República Argentina
Ministerio de Transporte
PROYECTO DE ELECTRIFICACIÓN DE LA LÍNEA
SAN MARTÍN: RETIRO – PILAR
Préstamo: BID 4265/OC-AR
LPI 1-2017

Obra: "ELECTRIFICACIÓN DE LA LÍNEA SAN MARTÍN: RETIRO – PILAR / ETAPA 1",

CIRCULAR Nro. 10
MODIFICATORIA

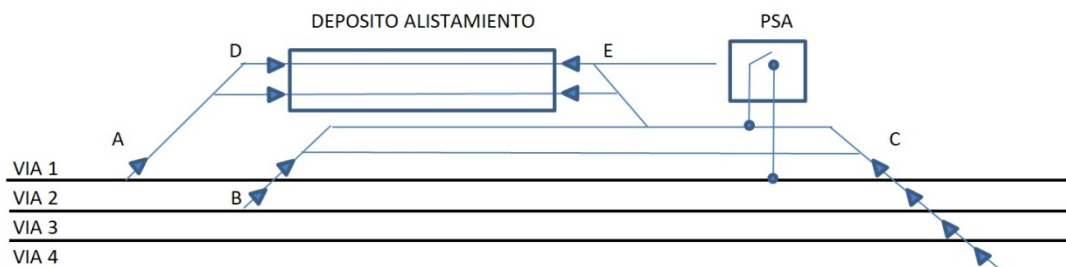
Respecto al Tomo III parte 2, clausulas 4.5 y 4.5.10; La separación de vías en paquetes eléctricos es recomendable para mejorar la flexibilidad de operación en caso de avería en la catenaria de una vía. En cualquier caso es el operador quien debe decidir qué tipo de operación desea en sus instalaciones. Por consiguiente solicitamos aclaraciones a los siguientes puntos:

Entendemos que todas las vías generales son independientes eléctricamente. Cuando de una vía general se deriven varias secundarias, ¿las vías secundarias deben independizarse con aisladores de sección? En caso afirmativo, ¿los seccionadores de puenteo deben ser telecomandados o manuales?

Al respecto pasar vista por Plano de Playa Alianza, N° PILSM-PLA-PT-001 (Ver Tomo V); Cada vía principal está alimentada por un interruptor particular. En un desvío a playa se instala un aislador de sección para misma fase, uno por cada acceso a playa desde la vía principal. La playa estará así aislada con dieléctrico en aire dado por la separación de patines del aislador de sección mencionado. El PSA Alianza mediante una instalación de maniobra alimenta a la Playa Alianza, de acuerdo a lo indicado en Tomo III parte 1.
